改善箇所説明図

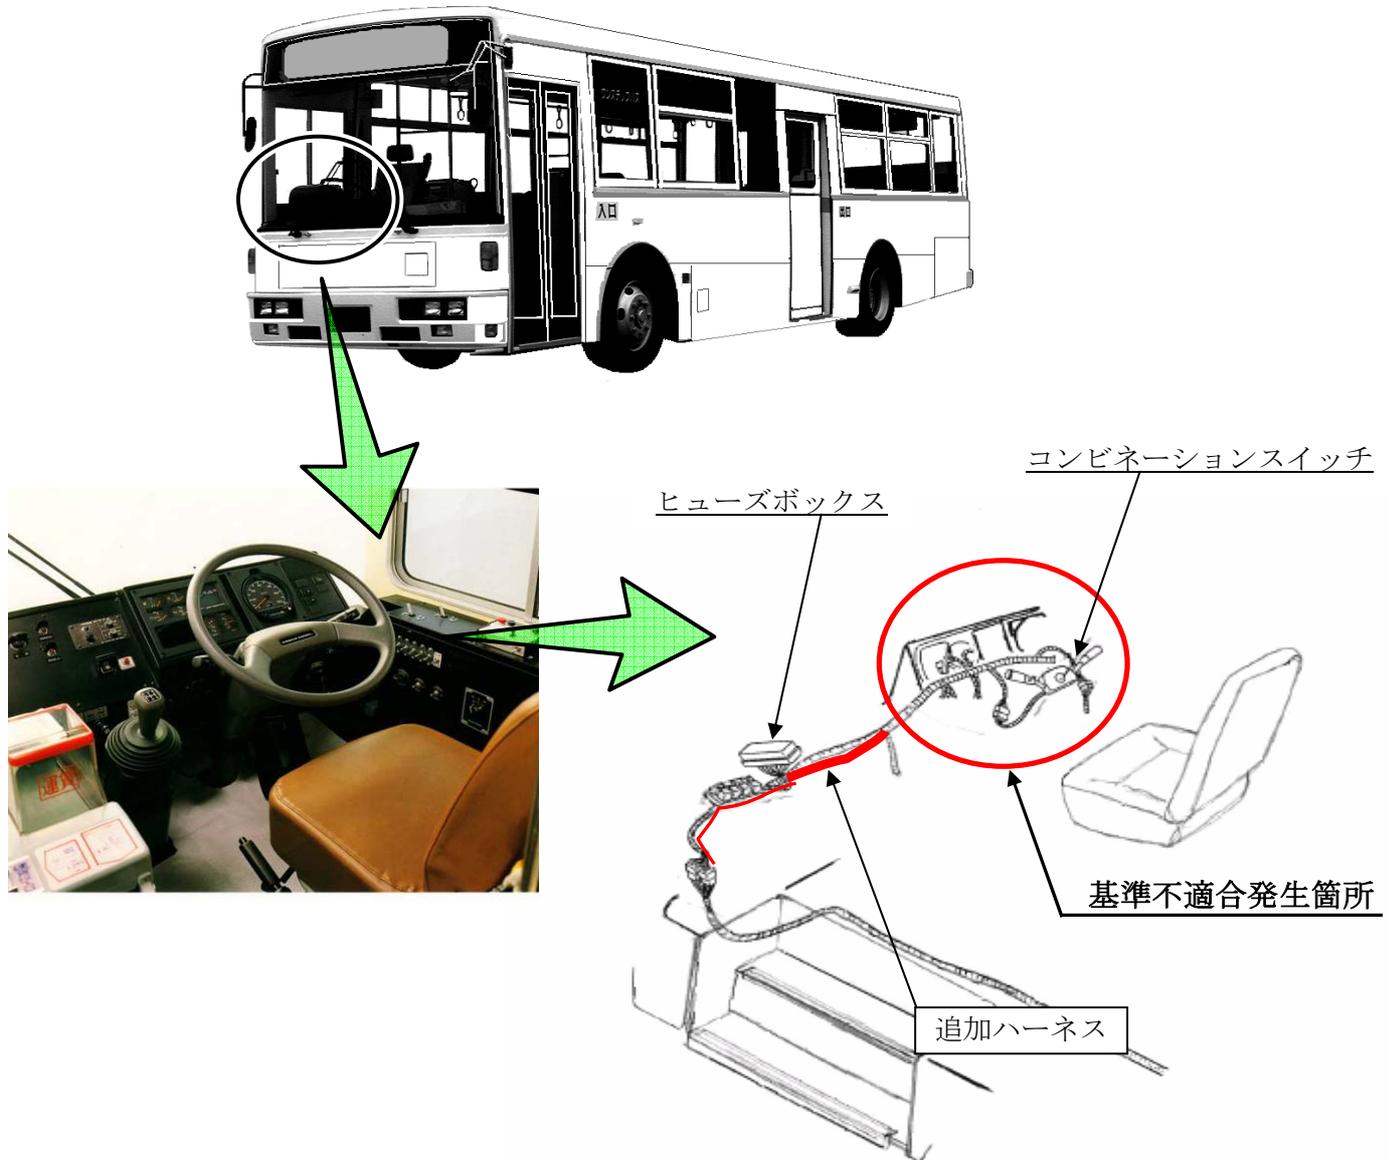
コンビネーションスイッチへの電気回路が不適切なため、尾灯等へのハーネスがショートした状態で霧灯を点灯すると、コンビネーションスイッチ内のハーネスが発熱し、最悪の場合、焼損するおそれがある。

全車両、尾灯等へのハーネスを点検し、損傷がある場合は、補修する。また、コンビネーションスイッチへの電気回路にヒューズを経由したハーネスを追加する。

注： 内は追加部品を示す。

識別： ヒューズボックスに白色ペイントを塗布する。
